## FICHA DE ANÁLISIS DE PREFACTIBILIDAD DE OBRA PÚBLICA

CODIGO INTERNO	34		Presupuestos <i>Participativos</i> 2024-2025	
FECHA DE LA INSPECCIÓN:	2024-06-14			
Nro. TRÁMITE SITRA:	GADDMQ-AZEE-DZAF-UZA-GDA-2024-1484-E

2.1 Tipo de Requerimiento:	X	Espacio Público	Vialidad	Infraestructura
2.2 Nombre del requerimiento:	ADOQUINADO DE LA CALLE PONCE DE LEÓN DESDE IGNACIO DE QUEZADA HASTA ANTONIO HERRERA			2.3 ID Via: URBANO
Desde:				
Hasta:

Fotografía 1	Fotografía 2

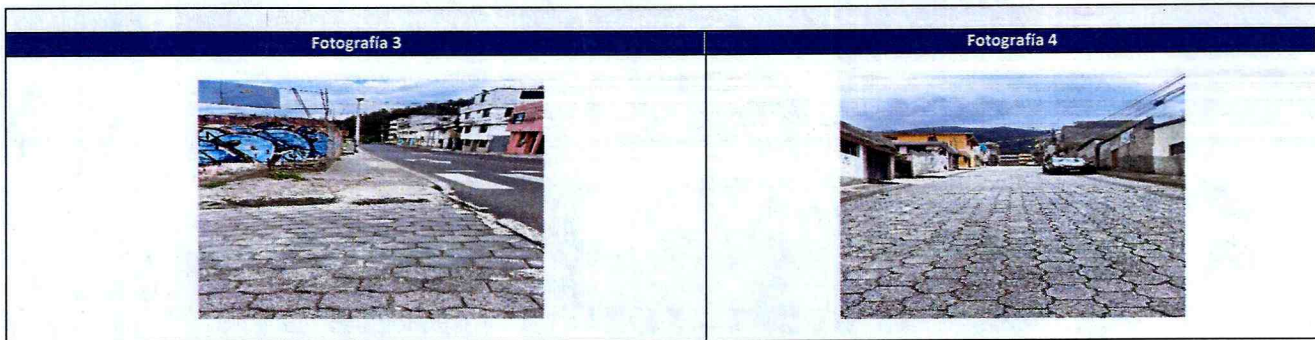
5.1.1 Sitio de Intervención :	Vía / Parque / Predio / Talud / Etc	5.1.2 Estado del sitio de Intervención:	
5.1.3 Longitud / Ancho :	150,00 m / 6,00 m	Bueno	X Regular Malo
5.1.4 Área (m2) :	900	5.1.5 Capa de Rodadura :	ADOQUINADO
5.1.6 Detalles y alcance de la intervención :	EL ADOQUINADO ESTA POR LO MENOS CON SU NUMERO ESTRUCTURAL DE UNOS 24 MESES , ES DECIR LLEGO A SU ETAPA TERMINAL Y MAS , LA OBRA ES UN ADOQUINADO NUEVO , CON SUMIDEROS Y BERMAS CADA 5 METROS DEBIDO A LA GRADIENTE

EL ADOQUINA ESTA TODAVÍA EN CONDICIONES FUNCIONALES Y SOLO PRESENTA ALGUNOS HUNDIMIENTOS QUE PUEDE ARREGLARSE CON OBRAS MENORES. EL ALCANTARILLADO ESTA EN SU ETAPA TERMINAL, REQUIERE LA VERIFICACION DE EPMAPS PARA LA RATIFICACION DE LA CONSTRUCCION DE UN ALCANTARILLADO NUEVO, YA QUE EL ACTUAL TIENE 20 AÑOS DE SERVICIO, POR LO TANTO SIN LA ATENCION DE ESTE SERVICIO BASICO NO SE PUEDE CUBRIR LA CALZADA DE LA CALLE
